技術と人間

特集
美浜2号炉事故を解明する

ECCSは有効に作動したか？

海老沢 徹

図1 ECCSに関連する主要パラメータの挙動(14:35と14:40における一次系圧力と加圧器水位はこの図から読みとった)

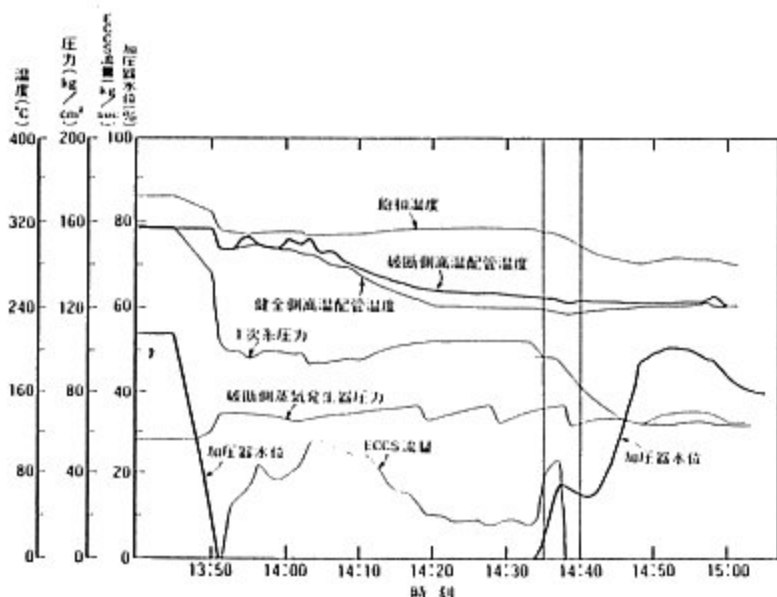
図1に、関連する主な事故経過を示す。この事故のように細管破断により冷却材が流出して失われると、当初は加圧器内で沸騰が進行し、気相の拡大により液体が原子炉側に押し出され、失われた分は加圧器から補給される。しかし、流出が継続すると水位の低下が進行し、今回の事故のように加圧器水位は低下し、振り切れることになる。流出に伴う加圧器内の減圧沸騰の進行とともに加圧器内の冷却材の温度は低下する。一三時五〇分には、三・〇度まで低下し、温度低警報がでている。水位低下の速度から判断すると一三時五二分頃には加圧器内は連結管も含めて水蒸気だけの状況になってしまったと推定される。すなわち、加圧器水位が低に振り切れて以降、加圧器は正常に機能する条件を失ったのである。このことは、これ以降、原子炉水位を直接知るという重要な情報源が失われたことを意味する。いったんこのような状況になると、加圧器内の状況は連結されている他の一次系との圧力バランスによって決められるようになる。一四時一〇分頃から一次系の圧力が漸増しているの、連結管内には配管部からの冷却水がわずかに逆流しているはずである。しかし、このような水位の回復傾向はもはや原子炉水位とは何の関係

一四時三三分頃から加圧器水位の急上昇が起こり、水位は回復する。しかし、この水位は、もはや振り切れ以前の様な機能をもっていない。原子炉水位計としての観点からは偽の水位である。この現象は次のように説明できる。すなわち、一四時三三分、加圧器補助スプレイの作動により加圧器内蒸気の凝縮が始まった。この蒸気の凝縮により配管部から冷却水が加圧器内に流入し、その結果として加圧器水位は回復した。加圧器内の蒸気の凝縮量は、スプレイ流量により決まり、一定である。したがって、もし、原子炉容器側で圧力が一定なら水位の回復速度も一定である。実際には蒸気の凝縮により一次系に大きな圧力変化が生じるので、その速度は一定にならない。この水位の回復は基本的にスプレイ水による蒸気の凝縮に依存するのであり、原子炉内に水が充分あることは全く無関係である。むしろその逆で、その流入は原子炉内蒸気相生成の原因になるものであり、警戒すべきものである。

(2) 加圧器への流入は約二・四 m^3 である。これは水位一〇〇%に相当する加圧器の体積を二四 m^3 、水位の上昇を図1より一〇%として評価した。

一方、一次系の圧力変化は図1より九八（ kg/cm^2 ）から八三（ kg/cm^2 ）に減圧している。

図3 原子炉容器から配管へ冷却水の流れ込み（配管温度は平均的な飽和温度に達する。生成した蒸気は上部にたまり）

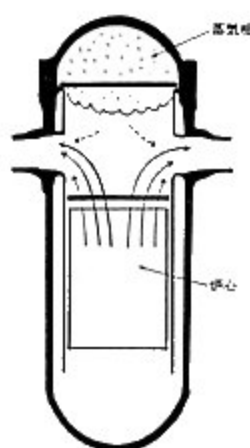
ところで、美浜2号炉の事故では、原子炉容器内の冷却材の温度情報は直接には得られていないといっている。しかし、図3に示されるように、原子炉容器内の冷却材は高温側配管に流れていくので、原子炉容器内での冷却材の温度が飽和温度に達していたか否かを高温側配管温度から推定することが可能である。

図3に示されるように、原子炉容器内の冷却水の流れは二つの配管部に集められる。したがって、二つの配管部での温度は、各々に流れ込む冷却水量で平均化されたものになる。冷却水温度は飽和温度以上にはならない（過熱蒸気が存在しないならば）。配管部と原子炉容器内の冷却材の温度分布を模式的に示すと、図4のようになる。すなわち、配管部の冷却水温度についてまず言えることは、そこでの温度は常に飽和温度以下であるということである。配管部での温度が飽和温度に近い場合（4a）には、原子炉容器内のかんりの部分で飽和温度に達していると推定される。高い方の配管部での温度が飽和温度とある程度離れている場合でも（4b）、二つの配管部においてこれと同程度の温度差があれば、原子炉容器内の冷却材は部分的に飽和温度に達している。

図2 主要な温度パラメーターの挙動

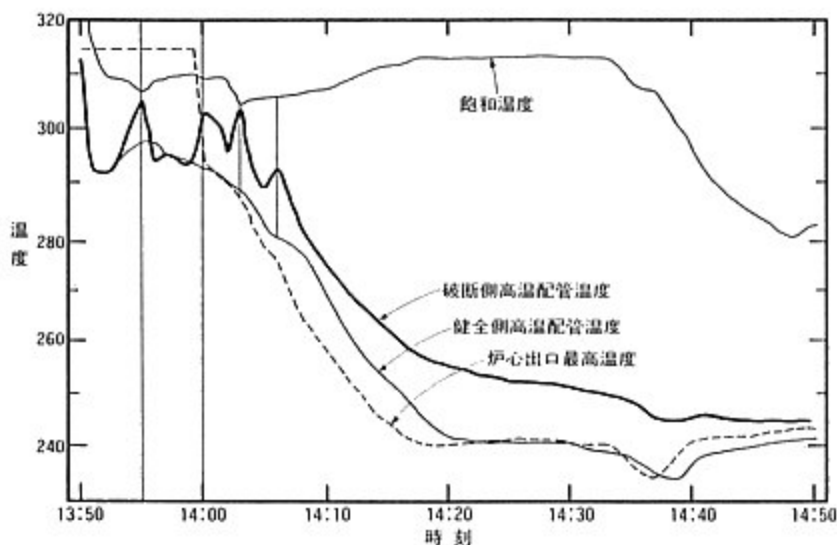
今回の事故経過の中で高温側配管温度挙動には、図2にみるように、安全上二つの重大な問題がある。すなわち、破断

側配管温度が飽和温度近くまで上昇していること、とくに、一四時過ぎにはその差はほんの数度しかない。また、破断側配管温度と健全側配管温度との間に約一〇度の温度差があること、の二点である。このことから次のようなことが言える。

このような観点から高温側配管温度データを見ると、図2に示されるように一三時五五分頃、一四時〇分頃及び一四時三分頃の少なくとも三回の時期において、破断側高温配管温度は飽和温度に数度以内に接近している。したがって、このような時期に、原子炉容器内の破断側のかんりの部分で冷却材が飽和温度に達して沸騰し、蒸気相が生成されたと推定す

るという後半の推定は、あり得ることかも知れない。ただし、原子炉容器上部の高温水の影響はごくわずかと推定される。すなわち、報告書自身の解析計算によっても、この時期一四時過ぎまでは、冷却材は破断側配管部でも健全側配管部と同じように循環していた（この時期の循環流量は約 $0.2 \text{ m}^3/\text{sec}$ と推定される）し、それは減少しつつも一四時一〇分過ぎまで継続していた（文献1、p.134）。したがって、図2に見られるように、破断側高温配管温度がその間一〇分以上の期間にわたって健全側の配管温度より一〇度前後高い温度を示していたことは、破断側配管を大量の高温水が通過して行ったことを意味する。ところで、炉心から配管部へというのが冷却材の流動経路である。原子炉容器上部プレナム部はその流動経路から外れている。また、この時期、原子炉容器上部に蒸気相が生成されたと推定されるが、それにより押し出される冷却材の量も循環流量と比較すると一〇パーセント程度にすぎない。したがって、高温水が上部プレナム部から配管部に流れたとしてもその量はごく限られたものに過ぎず、その影響もわずかであろう。いずれにしろ、冷却材の循環時に破断側高温配管温度が飽和温度に接近した以上、既に述べたように原子炉容器側高温部でかなりの量の蒸気相の生成があったと推定せざるをえない。そもそもこのような重要な問題こそ言葉ではなく、解析計算で定量的に示されねばならない。事故調査委員会には、十分な時間と調査できる体制があっ

炉心出口温度は、原子炉容器内における蒸気相の生成、ひいてはECCSの有効性評価のためにきわめて重要な情報である。美浜2号炉では炉心出口温度は三九点で計測され、その内の一三点のデータから最高温度を選び、その最高温度のみが記録されることになっていたりといわれている。記録量自身少なすぎるが、公表されているこの炉心出口最高温度のデータ自身がまことに不可解である。すなわち、図2に示されて

いるように、もっとも重要な時期である事故直後の一〇分間、一四時〇分までのデータが失われていること。炉心出口の最高温度データであるにもかかわらず、高温側配管部の温度に較べて著しく低くなっていることの二点である。

図4 配管に流れ込む冷却水の温度分布の概念図 ((a)は14時ごろの状況, (b)は14時6分ごろの状況, (c)は解析計算の結果で破断側も健全側も状況はほとんど一致している)

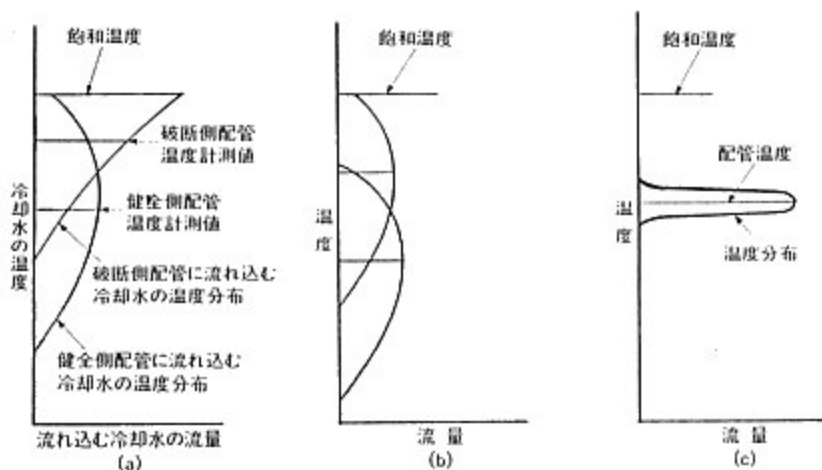
析計算や模擬実験結果のように飽和温度よりかなり低くかつ温度差もなければ、蒸気相の生成はあり得ないかもしれない（図4C参照）。しかし、それは実際の事故時の冷却材の挙動とは何の関係もないものであり、そのような再現されていない結果に基づいてなされた評価は意味がない。したがって、原子炉容器内は全体的にサブクールの状態が保持され、蒸気相の生成は存在しない（一四時四二分頃を除いて）との結論も根拠がない。

図5 加圧器水位に関する事故データと解析結果の比較（文献1より転載）

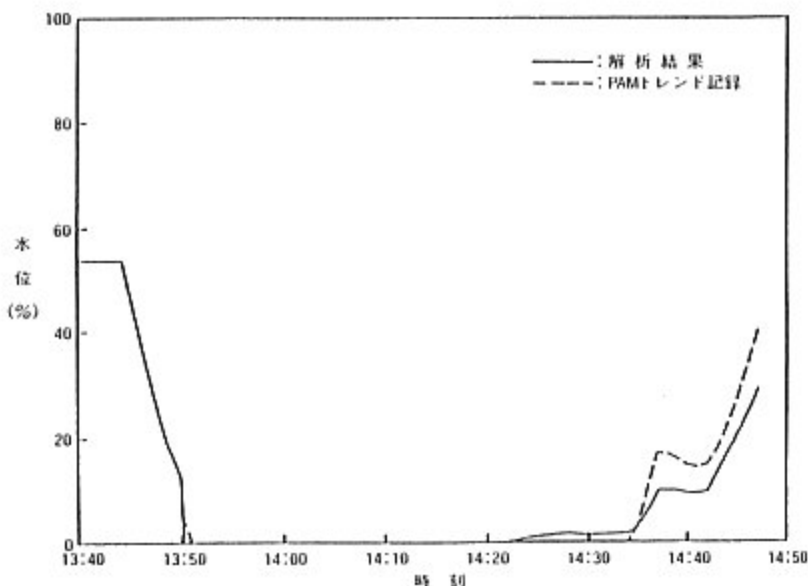
通産省事故調査報告書の解析計算では加圧器水位の上昇速度は図5に見られるように再現されておらず、過小評価になっている。一方、この解析では、一四時四〇分頃までは原子炉容器内に蒸気相は存在しないことになっているが、そのことが加圧器水位上昇速度の過小評価の原因になっている。この水位上昇速度の再現のためには蒸気相の存在が不可欠である。そのことを以下に説明する。

加圧器水位の上昇速度が過小評価されるということは、原子炉容器側からみて加圧器への冷却水の流出量を実際より少なくするということであり、そうしなければ原子炉容器側の圧力減少を合わすことができないということを意味する。逆に、水位の上昇速度を合わせようとすると、今度は圧力が低下し過ぎて合わなくなるであろう。このような現象は実際には蒸気相が存在するのに液体しか存在しないとしたときに起こることである。液体だけの場合は冷却水量の僅かの不足でも大きな減圧効果が生じるからである。蒸気相があればその体積膨張により減圧効果を緩和することができる。圧力と水位の挙動を同時に合わせるためには、蒸気相の存在が必要なのである。したがって、解析計算における加圧器水位の過小評価は、その時期に蒸気相が存在しなければならぬことの

また、同じ図5の中で、事故の初期に蒸気相の生成を示唆するデータが認められる。一三時五一分に加圧器水位は低に振り切れるが、振り切れる直前の水位の振舞いを見ると、解析結果の水位は実際のそれより低下の速度が早い。このことは、実際には蒸気相の生成があったにもかかわらず、解析では蒸気相の生成が起らないので、水位の低下が早くなる現象として説明できる。同じようなことは同時刻の圧力挙動における両者の不一致からも言える。そのほか、破損側蒸気発
